**Verslag huishoudelijke elektrische installatie op laagspanning en zeer lage spanning****Algemeen:**

Referentie: 011-20260921-03	Datum controle: 21/09/2026
Keurder: 011

Eigenaar: Teugels	EAN-code: Onbekend
Adres installatie: Sint-Jacobstraat 29, 2800 - MECHELEN	Nummer teller(s): 20283606
Distributienetbeheerder installatie: Fluvius	
Datum uitvoering installatie: ☐ Vóór 01/10/1981 ☒ Tussen 01/10/1981 en 01/06/2020 ☐ Vanaf 01/06/2020	
Type: ☒ Wooneenheid ☐ Niet-huishoudelijk ☐ PV ☐ Batterij ☐ Laadpaal

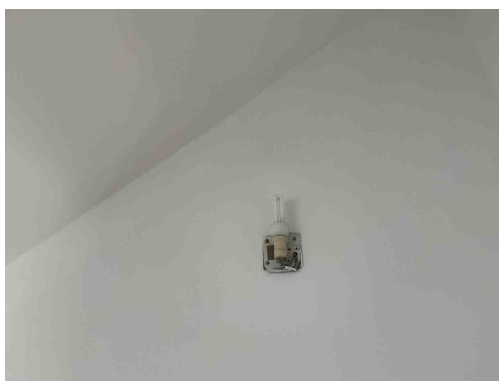
B34 - Het kabeltype van de meterbord verbinding aan de oorsprong van de installatie beantwoord niet aan de minimale vereisten vastgelegd door de distributienet beheerder. (Boek1: 1.5 + SYNERGRID C1/107)

Opmerking: Oa EXVB

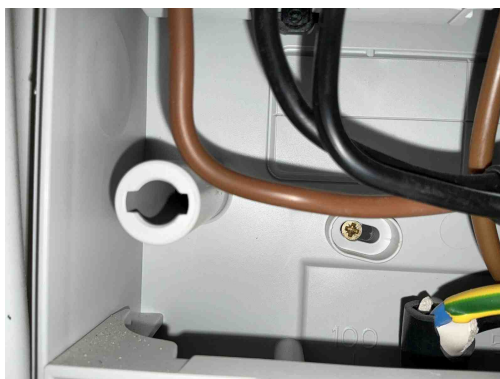
T21 - Het elektrisch materieel is niet geplaatst volgens de voorschriften van de fabrikant/ regels van goed vakmanschap . (Boek 1: 1.4.1.3)

Opmerking: Oa ophangvijzen niet afgedekt bord 1, lichtpunt zolder

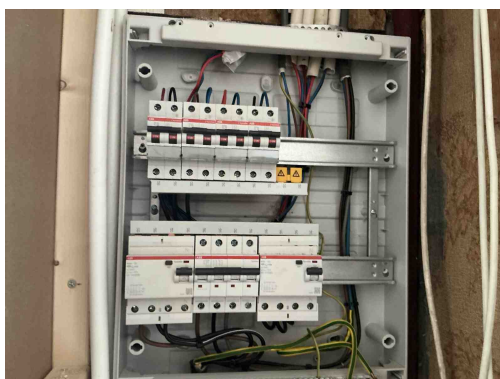
T21 - Het elektrisch materieel is niet geplaatst volgens de voorschriften van de fabrikant/ regels van goed vakmanschap . (Boek 1: 1.4.1.3)

Opmerking: Oa ophangvijzen niet afgedekt bord 1, lichtpunt zolder
